OGGETTO:

Osservazioni in merito al Procedimento di VIA in essere per l'approvazione del progetto "Impianto di trattamento anaerobico-aerobico della F.O.R.S.U. per la produzione di ammendante compostato misto e produzione di Biometano - Realizzazione di una discarica per rifiuti urbani e speciali non pericolosi presso l'area ex Camacci".

Osservazione #A1 – Proposta di traslazione a quota inferiore degli impianti a progetto

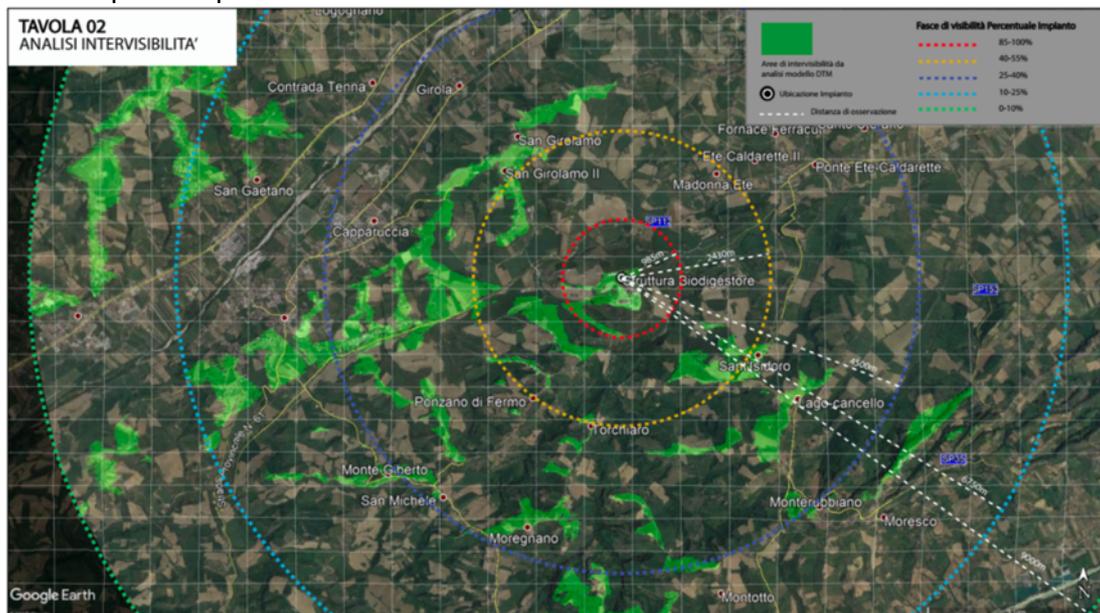
Dall'esame della documentazione progettuale allegata alla richiesta di VIA, emerge chiaramente che, per quanto concerne il posizionamento degli impianti in oggetto, gli accorgimenti solitamente applicati al posizionamento dei rifiuti presso il proprio domicilio non sono stati tenuti altrettanto in considerazione per questa importante opera pubblica, che caratterizzerà il nostro territorio per i prossimi 30 anni o, molto probabilmente, ancor di più.

Di fatto, gli edifici e gli elementi impiantistici che compongono il progetto sono stati posizionati ad una quota prossima a quella del crinale, soprattutto nella parte più occidentale dell'opera di futura realizzazione. Questo aspetto è facilmente riscontrabile sia analizzando le planimetrie con le quote di progetto sia prendendo visione delle simulazioni tridimensionali. A questo scopo si prenda visione delle immagini a seguire estratte dal documento "Asite_INT_A_PROVFM_GEN_04_Rendering 3D".

L'attuale scelta di collocazione progettuale comporta inevitabilmente una maggiore visibilità dell'impianto e una più ampia diffusione sia delle emissioni acustiche sia di quelle atmosferiche.

Il riposizionamento dell'intero impianto, tal quale, ad una quota inferiore permetterebbe di ridurre notevolmente l'impatto paesistico del progetto, consentendone un inserimento più compatibile con le caratteristiche del territorio (sia morfologiche sia percettive). Si stima che la semplice traslazione verso il basso - di soli 10 metri di quota - diminuirebbe di più del 50% la visibilità dalle aree periferiche rispetto a quanto riportato nel documento "18 - GEN 15_Analisi visibilità", favorendo una più compatibile collocazione ambientale e sociale.

Sempre in merito al progetto in approvazione, desidero segnalare che il posizionamento della Fossa di ricezione e pre-trattamento dei materiali in ingresso alla quota oggi prevista a progetto (+185mt), oltre a rendere molto visibili le aree di lavoro ed i manufatti, causerebbe anche una maggiore dispersione in atmosfera dei composti organici volatili ed dei particolati in ragione della più intensa azione del vento in prossimità del crinale. **Anche questo aspetto, quindi, supporta ulteriormente una rivisitazione del progetto che preveda una quota di realizzazione più bassa di almeno 10mt, sempre sullo stesso versante.**
